原子燃料工業株式会社東海事業所の核燃料物質の加工の事業  
に係る保安規定変更認可申請書の一部補正について

加工施設保安規定の変更の一部補正

核燃料物質の加工の事業に係る保安規定  
新 旧 対 照 表

令和元年 1 0 月  
原子燃料工業株式会社  
東海事業所

別図 1 東海事業所保安管理組織

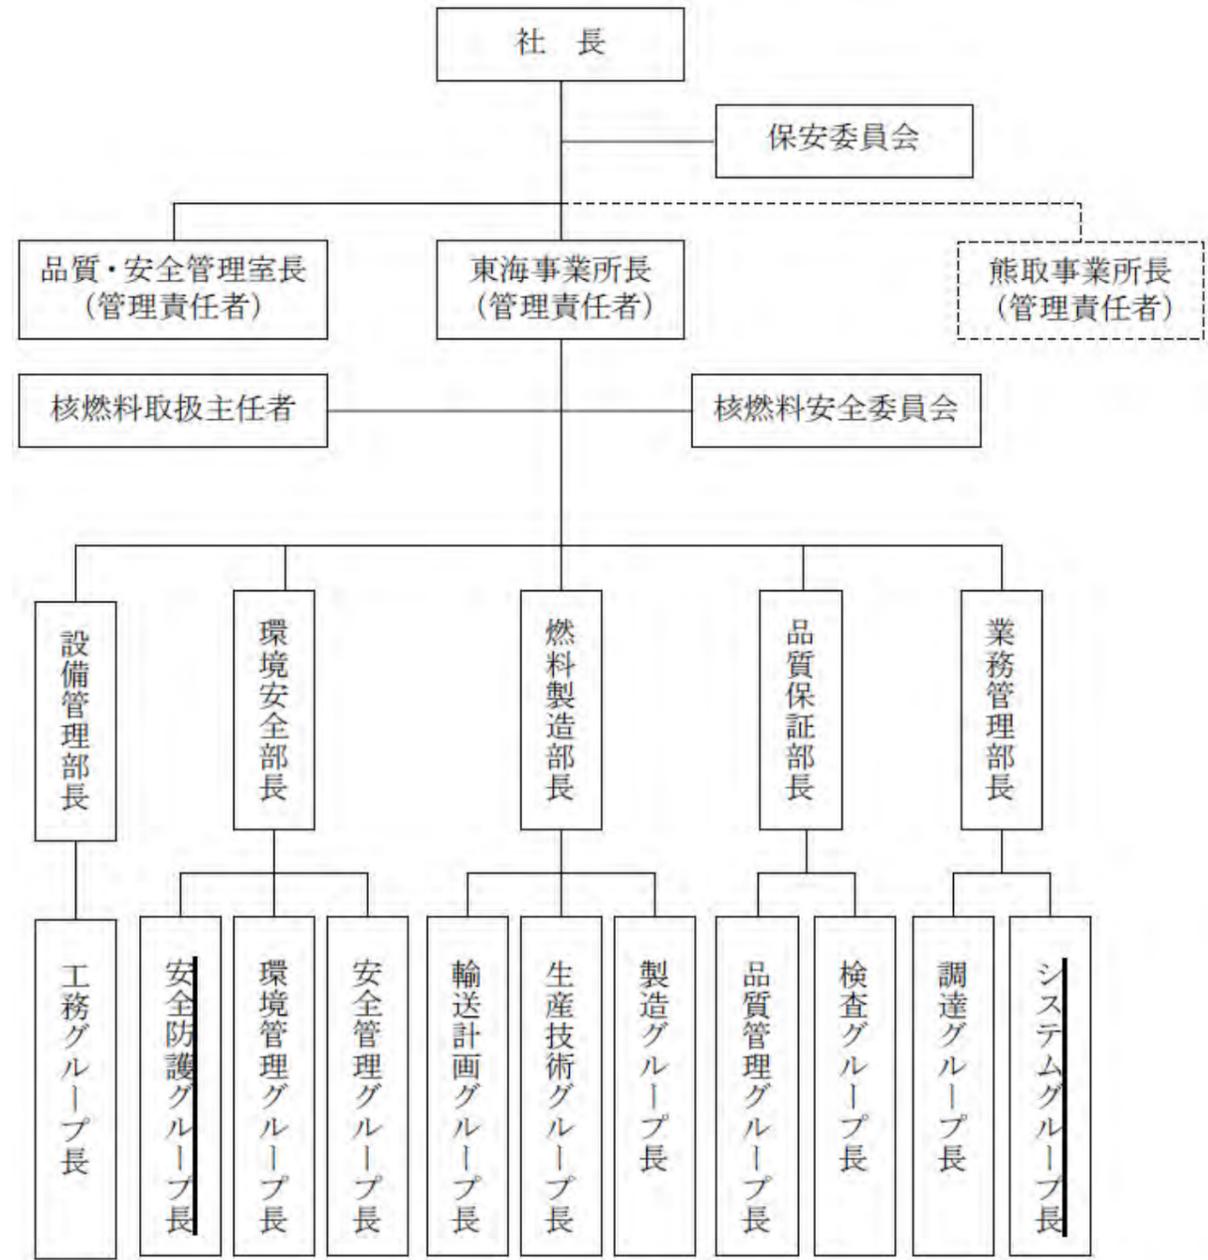
変更の理由(1)  
総務グループ長を削除し、システムグループ長及び安全防护グループ長を保安組織に追加する。

添2の図2 資機材保管場所とアクセスルート

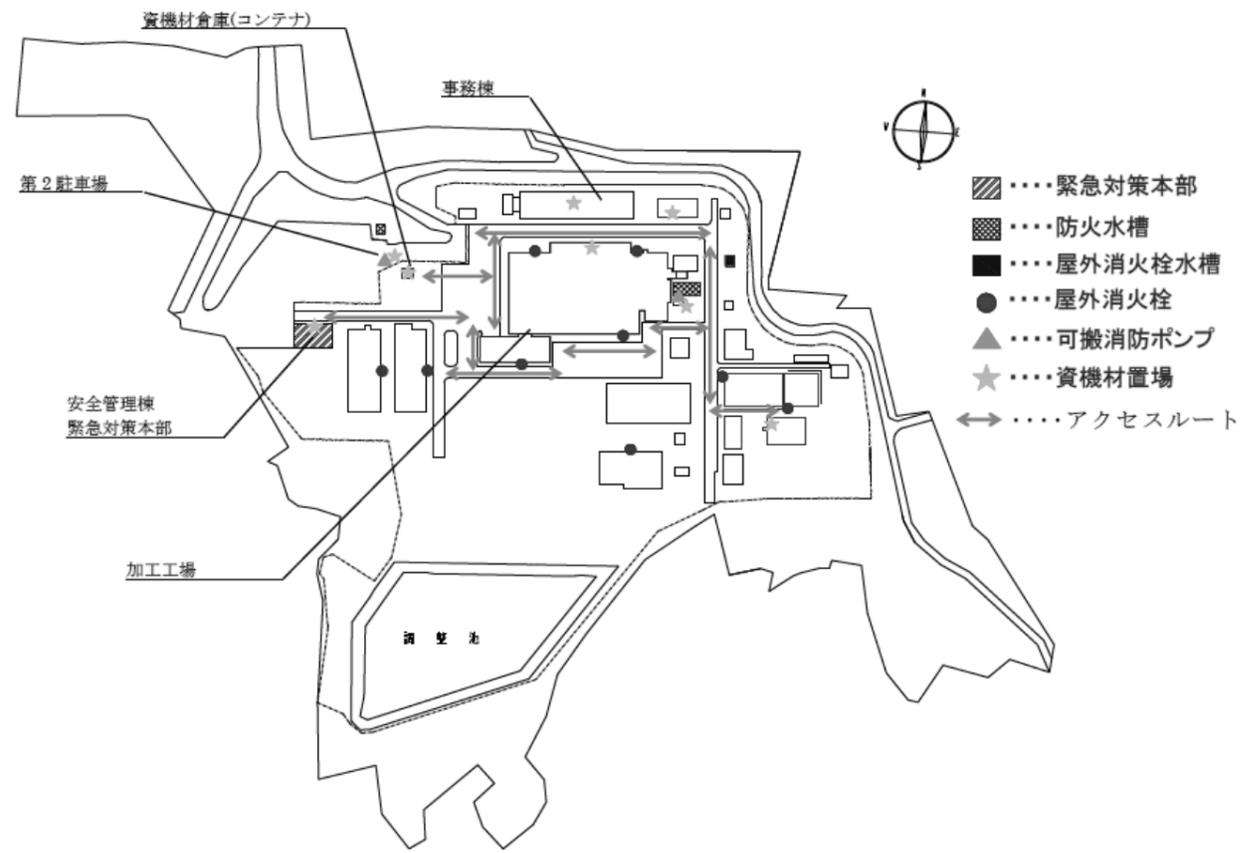
変更の理由(6)  
資機材保管場所とアクセスルートの配置の明確化のため、図を追加する。
